PROJET DE PARC ÉOLIEN DE SAINT-CYPRIEN

Étude d'impact sur l'environnement

Volume 4 – Rapport complémentaire

Numéro du document : 800152-CAMO-R-04

Figure 1 : Quantité annuelle moyenne de glace

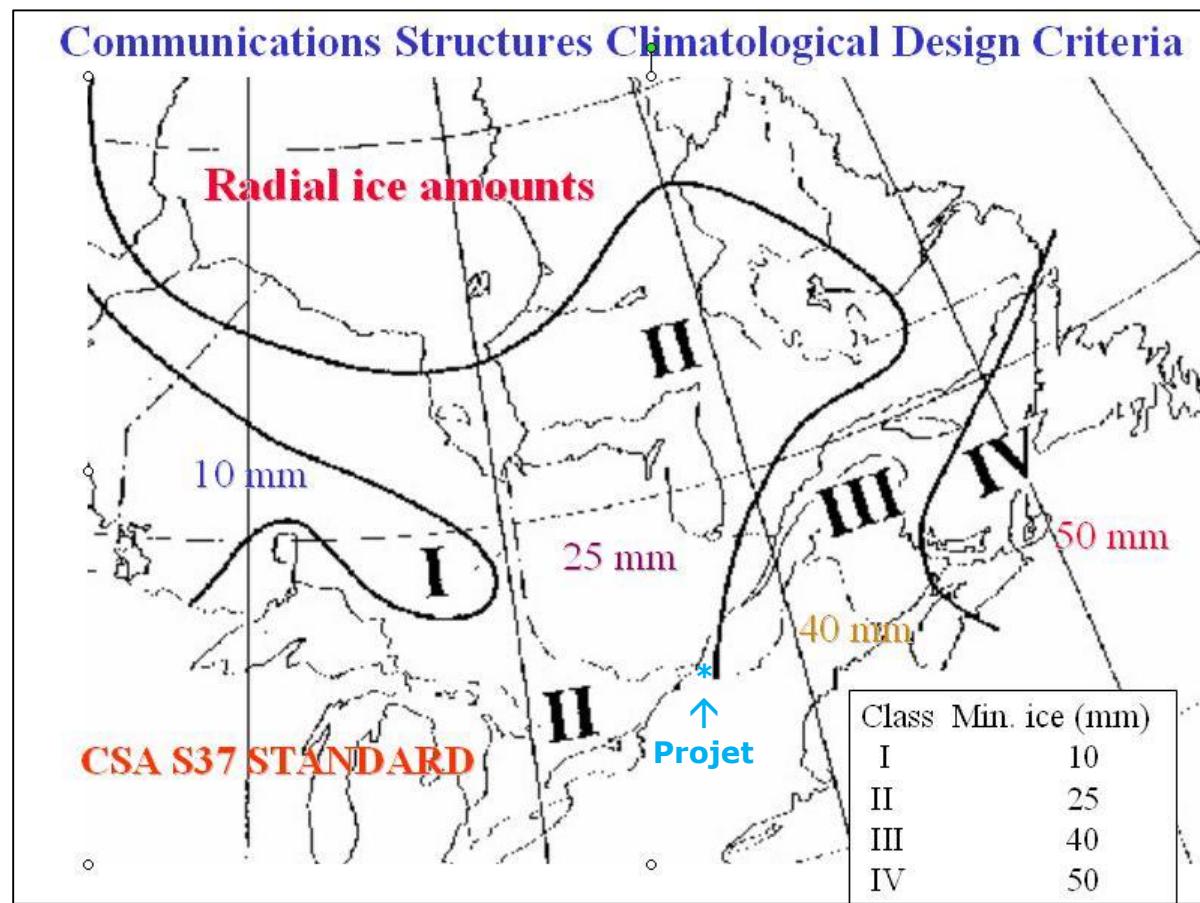
annuelles moyennes de glace afin de traiter du phénomène du verglas. La localisation du projet est toutefois erronée et se retrouve plutôt dans le secteur de Lac-Mégantic (zone de classe 3) plutôt que dans le secteur près de Montréal (zone de classe 2). Dans le même sens, à la page 42 du volume 1 de l'étude d'impact, on publie une figure qui présente les régions sismiques du Québec. La localisation du projet est erronée et se retrouve plutôt dans le secteur de Stanstead plutôt qu'au sud-ouest de Montréal.

EDK prend note de l'erreur. La figure suivante donne une meilleure approximation de la position réelle du Projet. Par ailleurs, l'estimation d'accumulation annuelle radiale de glace (environ 25 mm) présentée à la section 3.2.1.1 est correcte.
